Relazione tecnica integrativa

per la messa in esercizio di un impianto di trattamento rifiuti provenienti da autodemolizione in località Pratobello

ditta CAR MULTISERVICE S.r.l.

4. RISCONTRO NOTA PROT. N. 25663 DEL 29.11.2022 DELLA PROVINCIA DI NUORO.

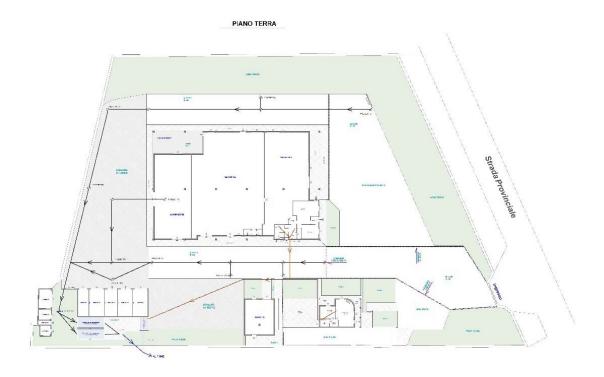
- Dalla planimetria non è chiaro se il settore F e il settore G abbiano la pavimentazione con HDPE, né viene rappresentato il dettaglio della pavimentazione.

Il settore G è privo di pavimentazione in HDPE. Il settore F è provvisto dallo spigolo del capannone fino al muro di recinzione come rappresentato nell'immagine allegata.

Sarà cura di presentare un miglior dettaglio n sede di deposito dell'istanza ex art. 208 D.lgs. 152/2006.
